COMISIÓN DEL AGUA DEL ESTADO

**DICTAMEN DE UN EXPERTO INDEPENDIENTE DEL PROYECTO DE
CONSTRUCCIÓN DE LA PRESA TUNAL II PARA EL ABASTECIMIENTO DE AGUA
POTABLE PARA LA CIUDAD DE DURANGO, DGO.**

Marzo 2020
TRABAJO ELABORADO POR
F GLEZ CONSULTORES Y ASOCIADOS SA DE CV
CONTRATO No.: CAED-PNE-002-20

Figura 27. Perfil de absorción de la margen izquierda

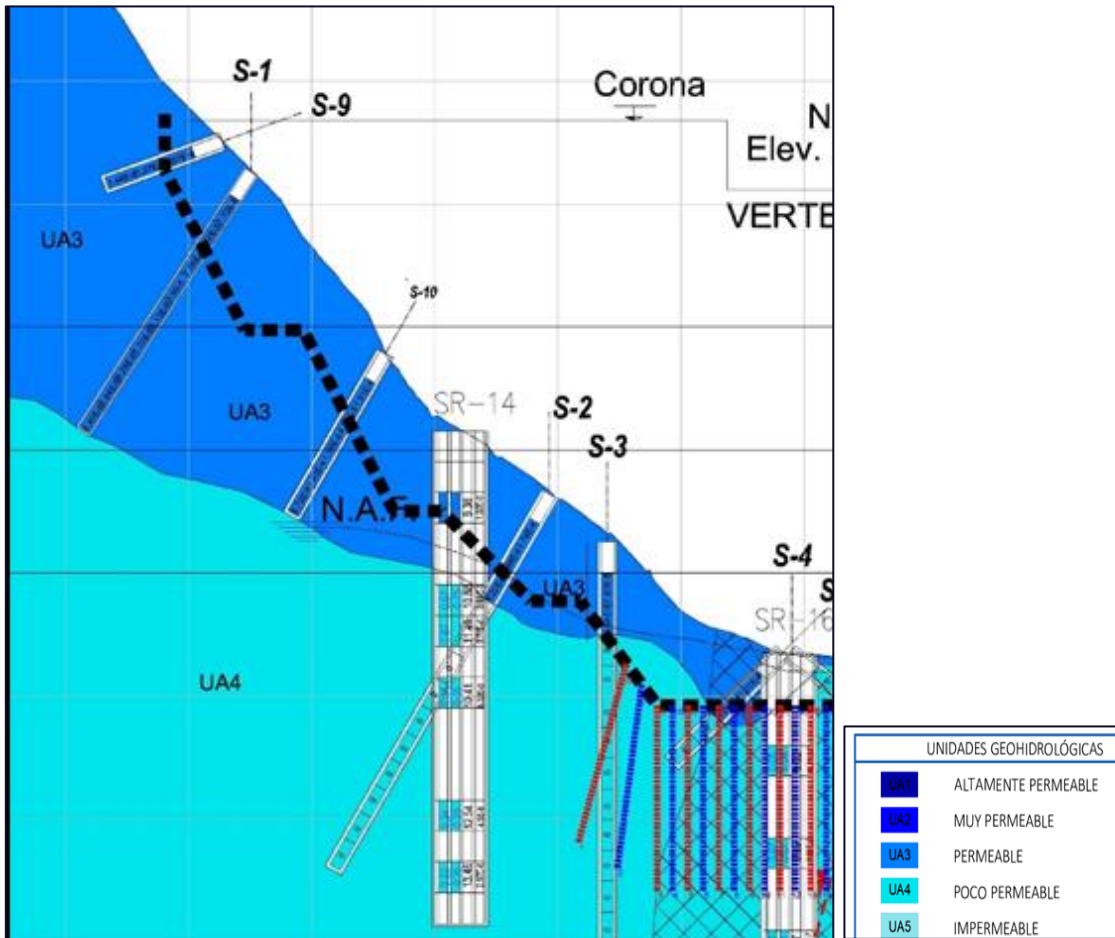
Sin embargo, la pantalla impermeable, contemplada en el proyecto ejecutivo, se concentró únicamente en la zona del cauce.

Figura 37. Pantalla impermeable

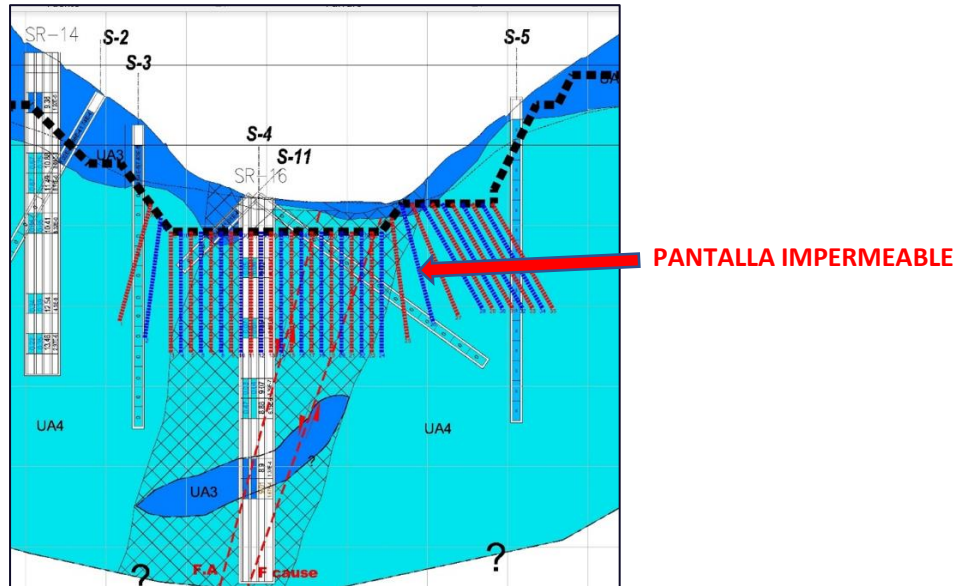
Sin embargo, el tratamiento del proyecto ejecutivo contempla la realización de una pantalla impermeable de 30 m de profundidad en toda la zona del cauce (Figura 37), lo que permitirá impedir posibles fugas de agua y mejorar la calidad de la roca en la zona de la falla geológica Cauce.

Figura 75. Geometría de la cubeta lanzadora

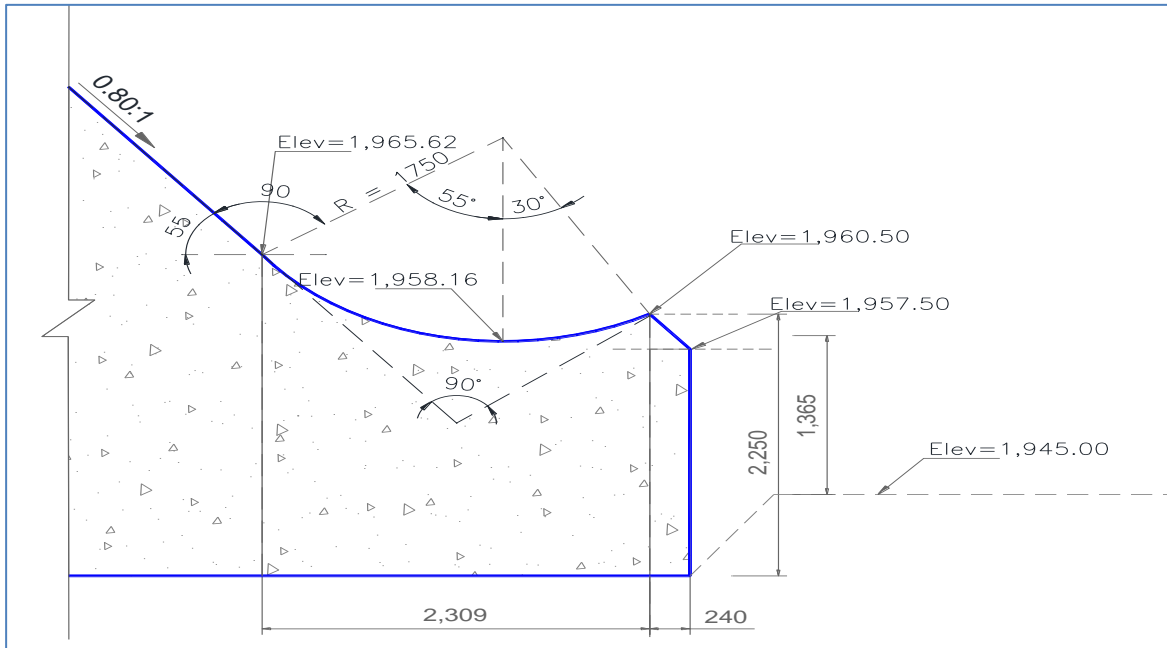
En lo que respecta al vertedor de demasías, se observa que se **requiere** actualizar los planos para el ángulo de despegue de la cubeta, ya que se indica un ángulo de 30° y el que se muestra en el chorro de descarga es de 15°.

Se recomienda modificar el ángulo del labio aguas abajo de la salida del chorro para evitar cavitación.
